2.2 (2) K断層

薄片試料観察(H24-D1-3 深度57.20m)

第536回審査会合
机上配付資料1 修正後

薄片試料観察(H24-D1-4 深度28.33m)

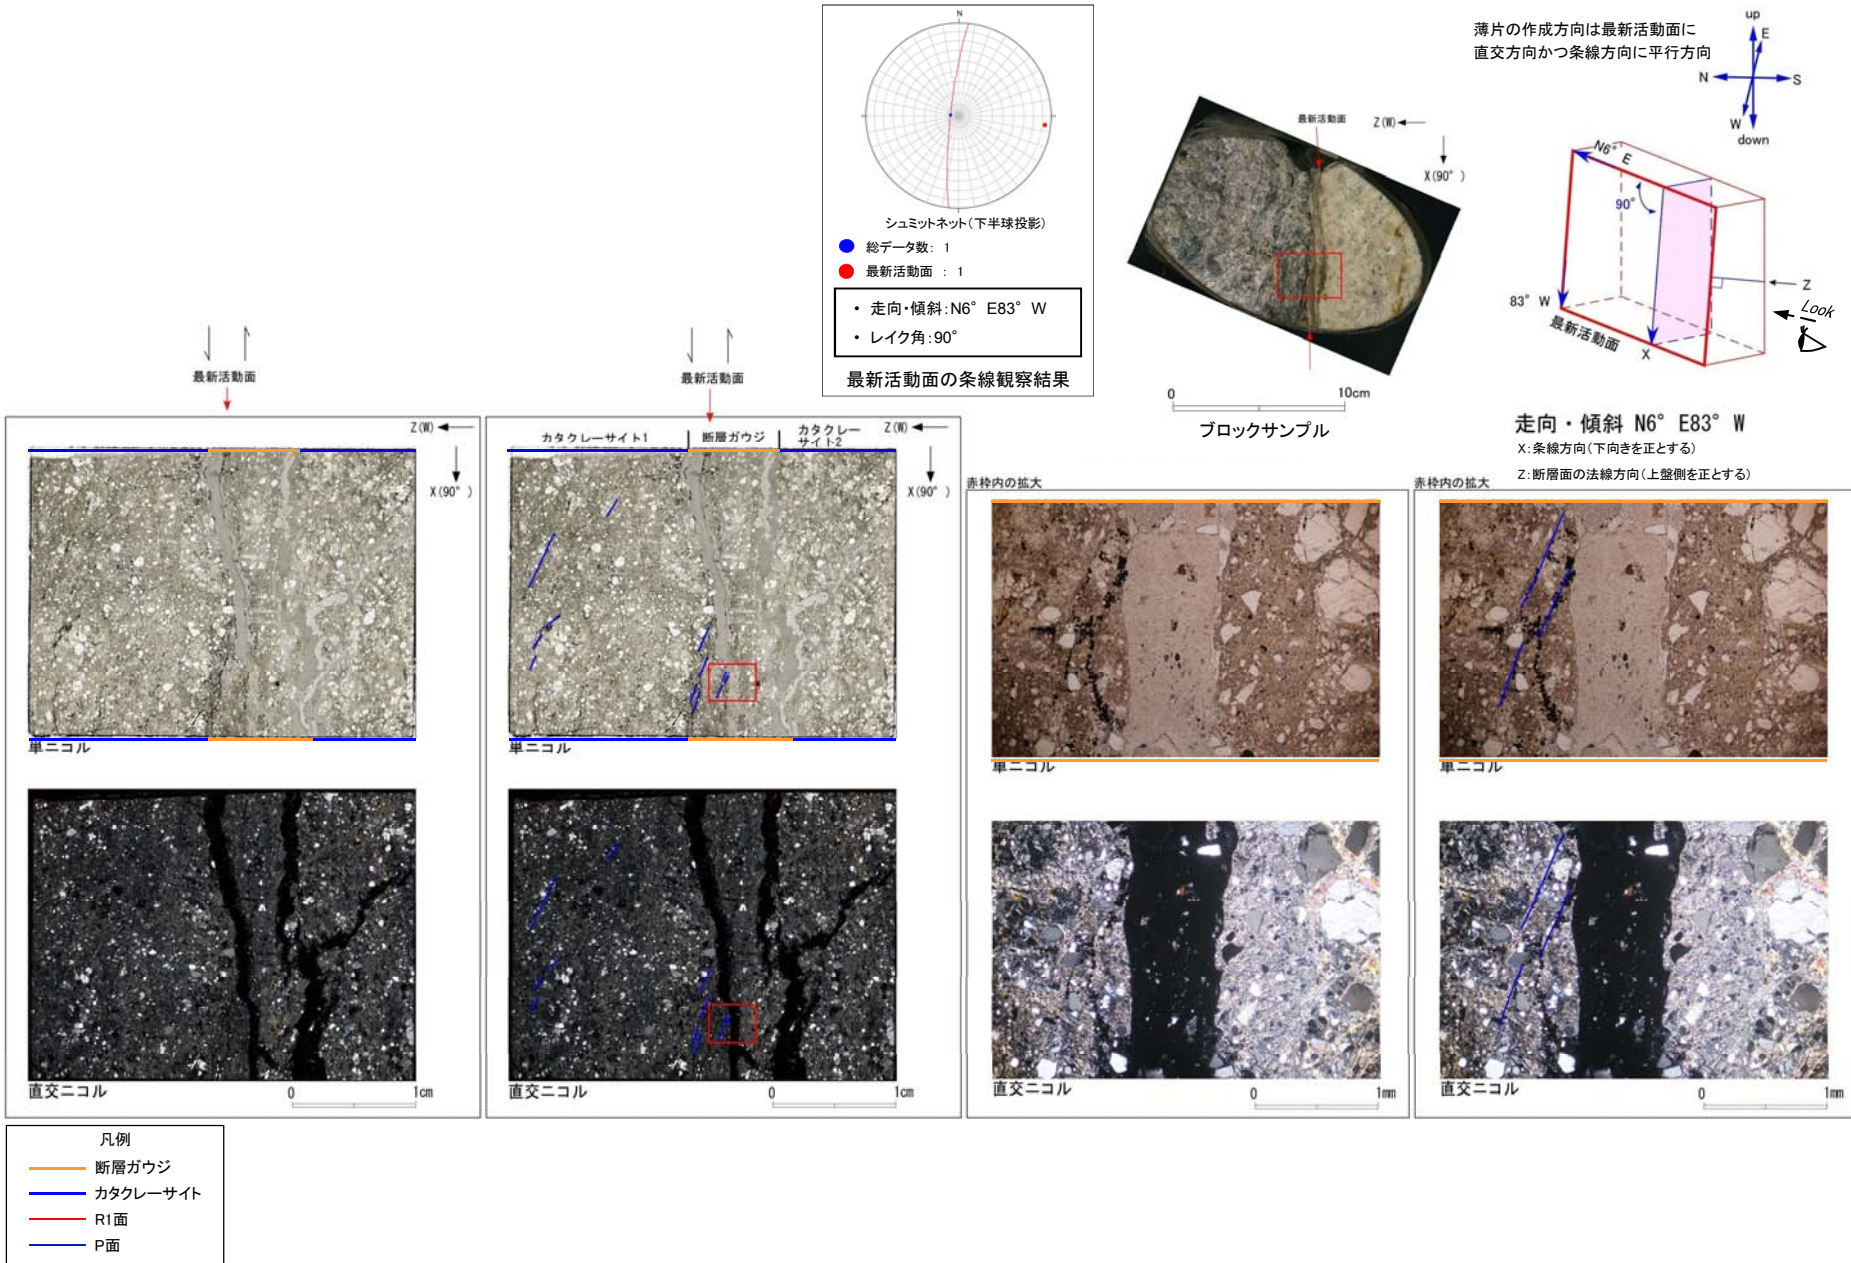
61 (分類E) ①
書式を転用した際に正しいボーリング孔名への修正を失念した。

① H24-D1-4のボーリングコア(深度28.33m)から採取した薄片試料の観察結果によれば最新活動面の変位センスは、正断層成分が卓越する。

薄片試料観察(H24-D1-4 深度53.05m)

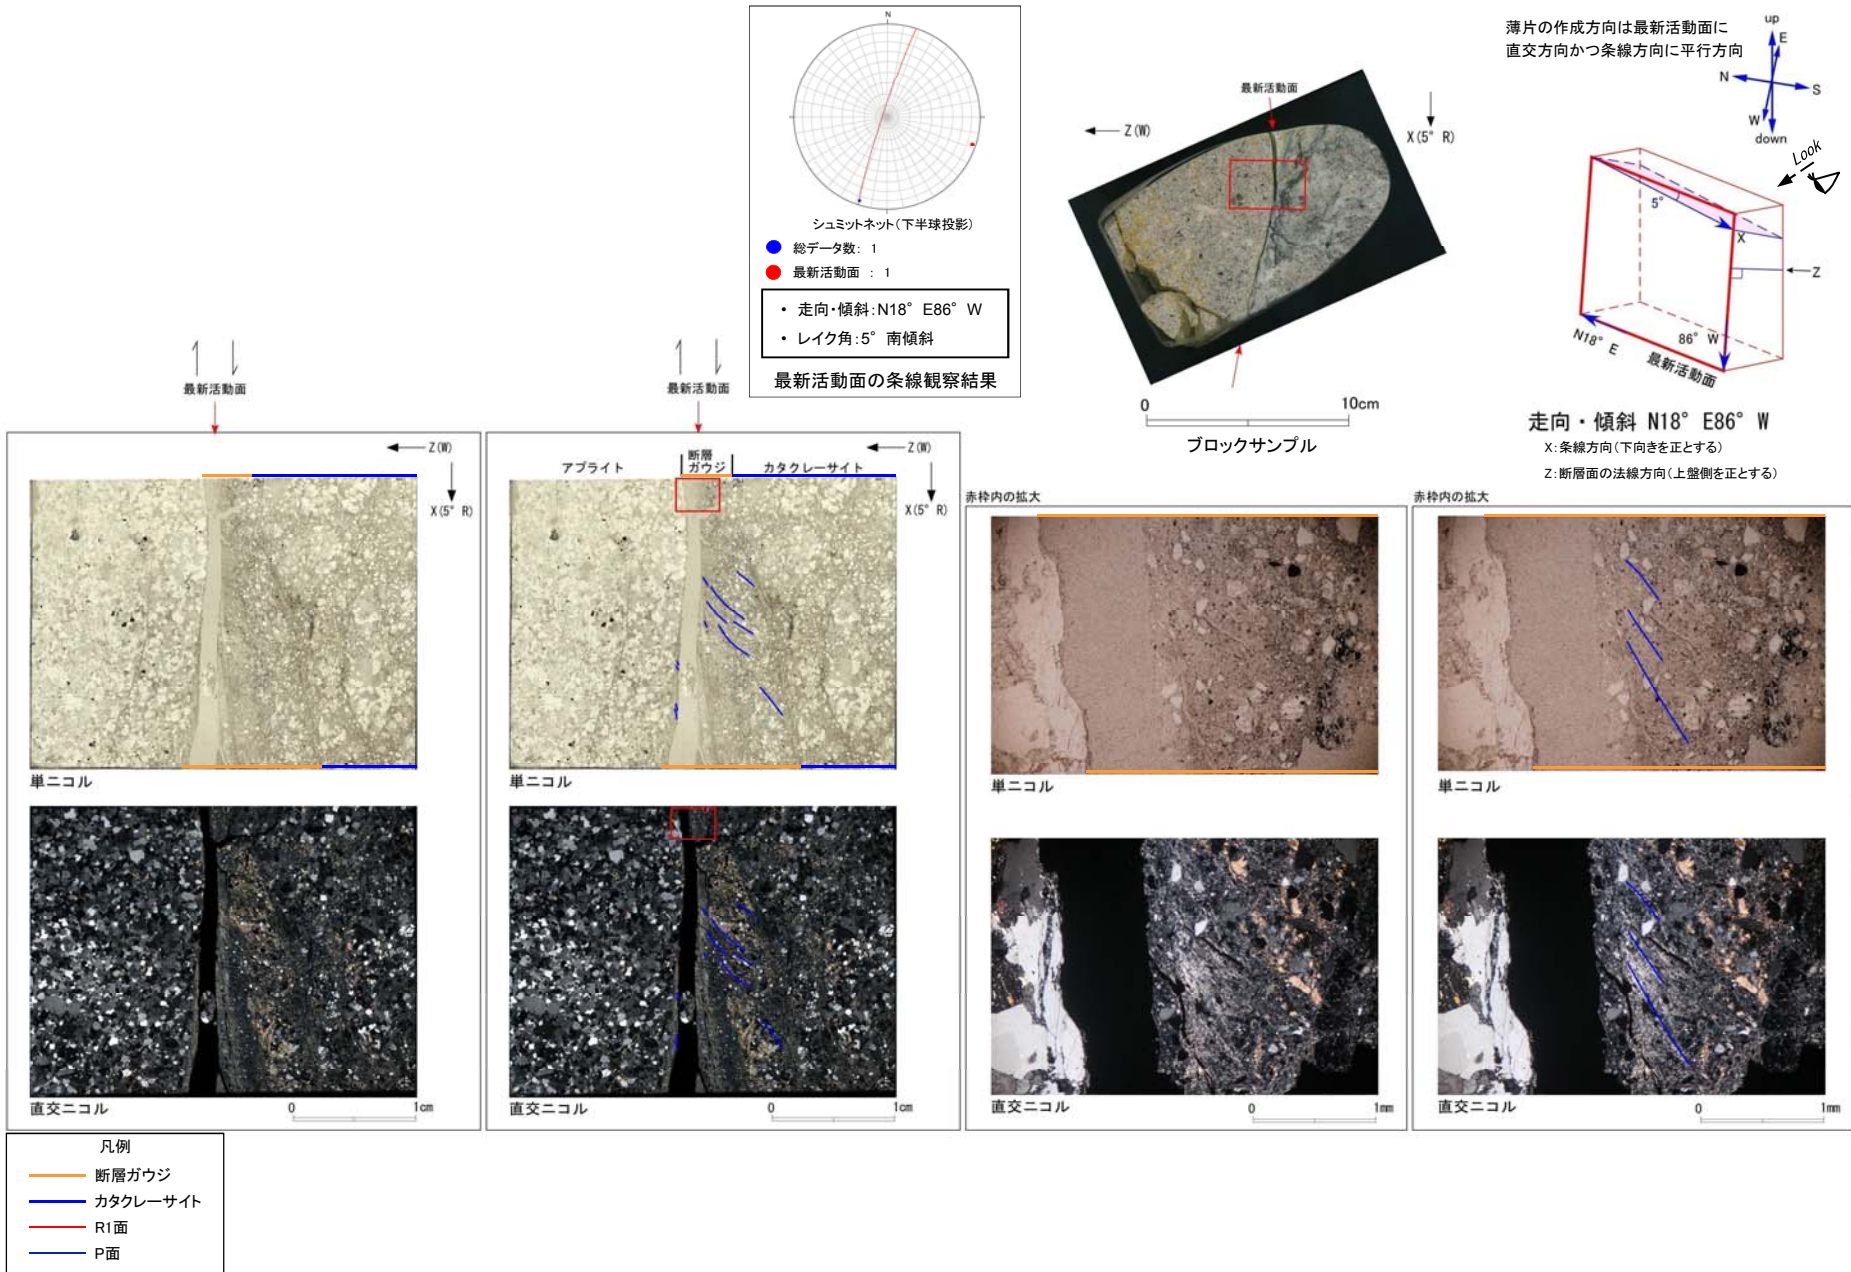
62(分類E)①

書式を転用した際に正しいボーリング孔名への修正を失念した。

① H24-D1-4のボーリングコア(深度53.05m)から採取した薄片試料の観察結果によれば最新活動面の変位センスは、正断層成分が卓越する。

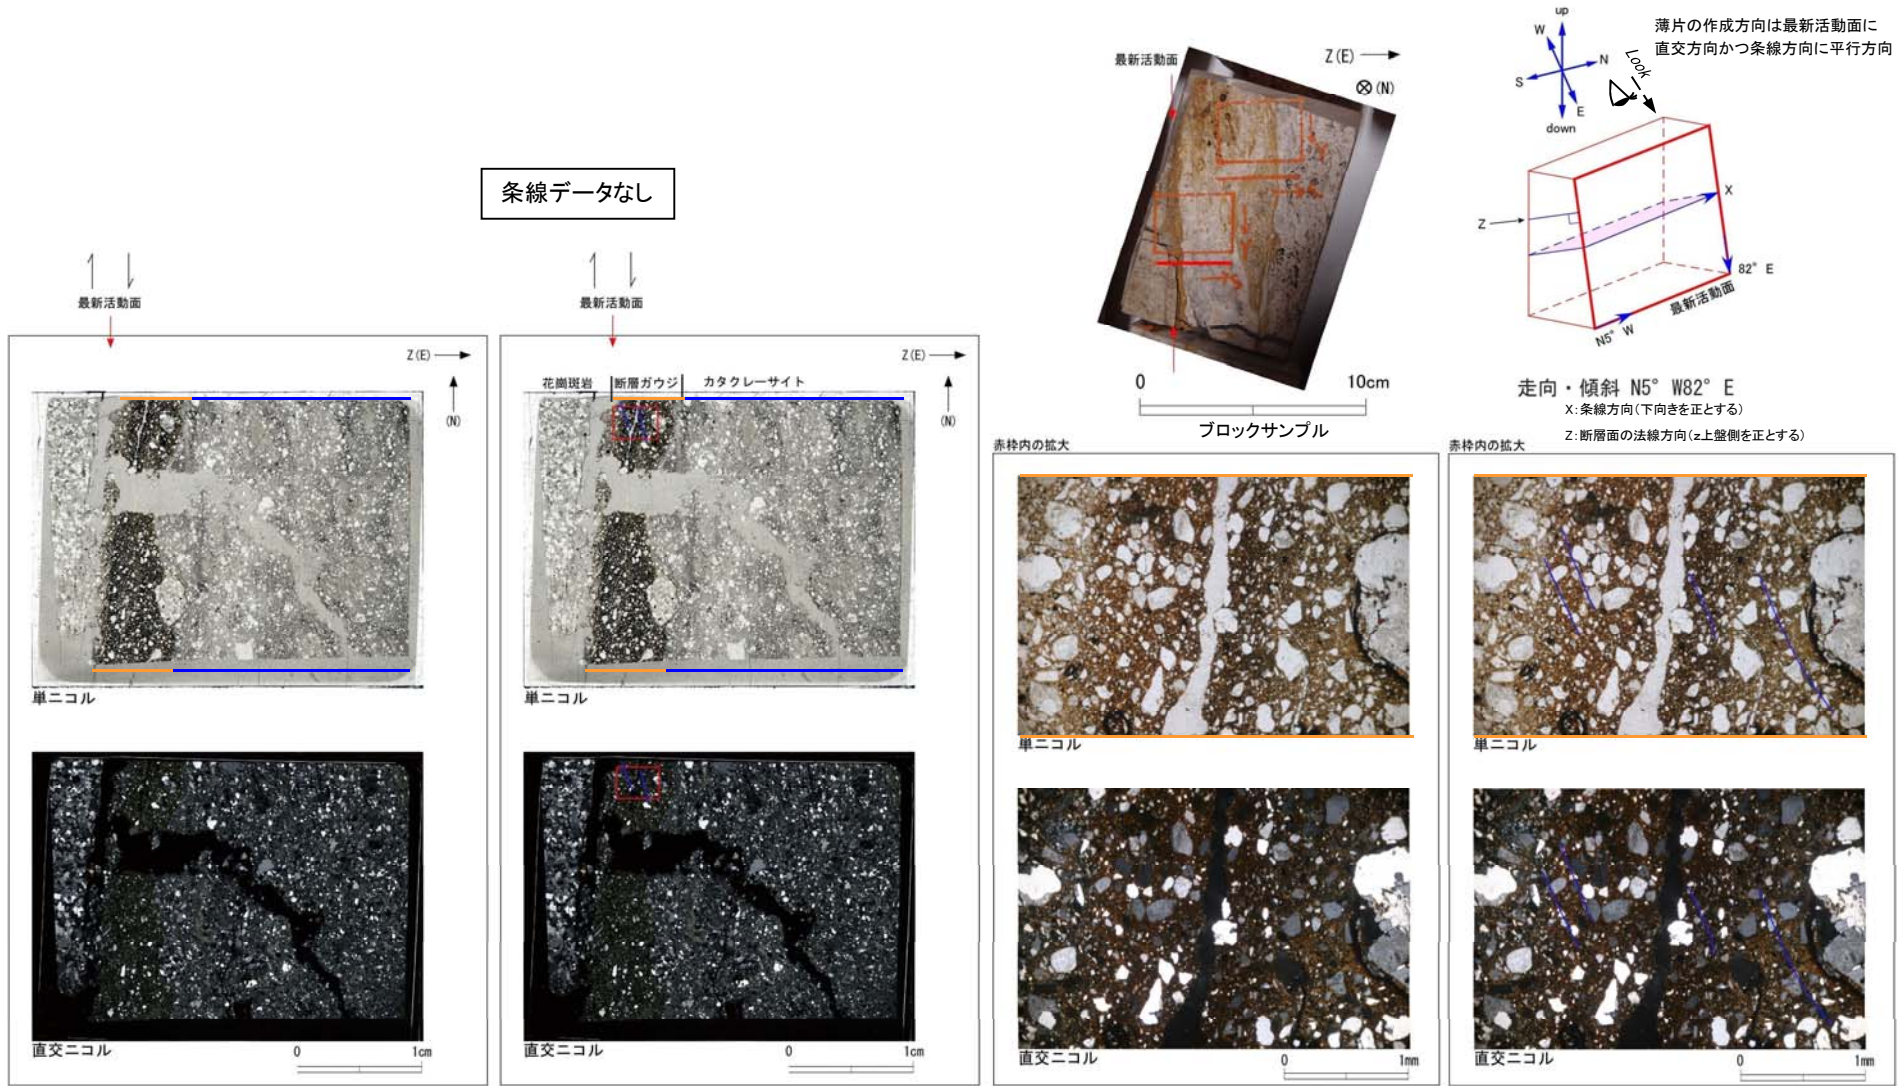
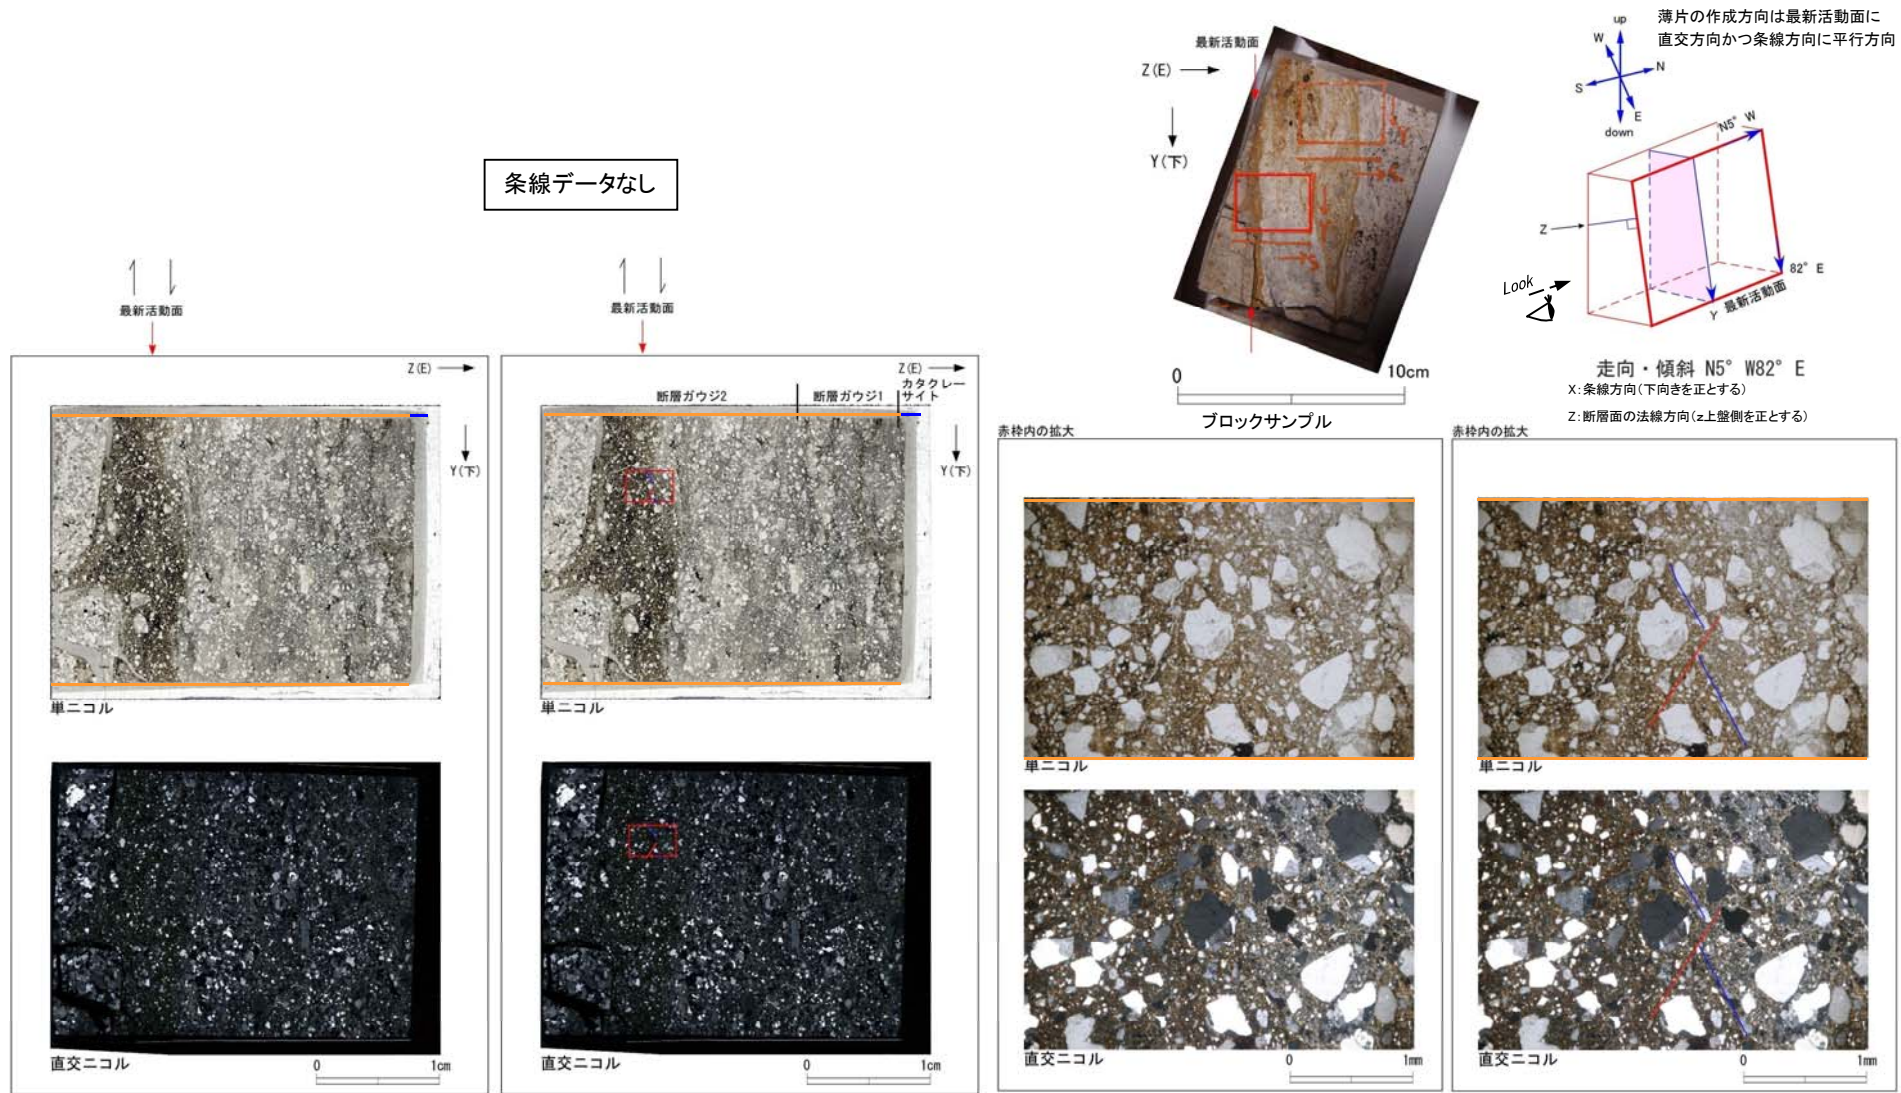
88, 89(分類F)①
方位と薄片作成方向(X, Y, Z)を併記することとしていたが、方位のみ記載しており、他の資料と統一が図られていなかった。
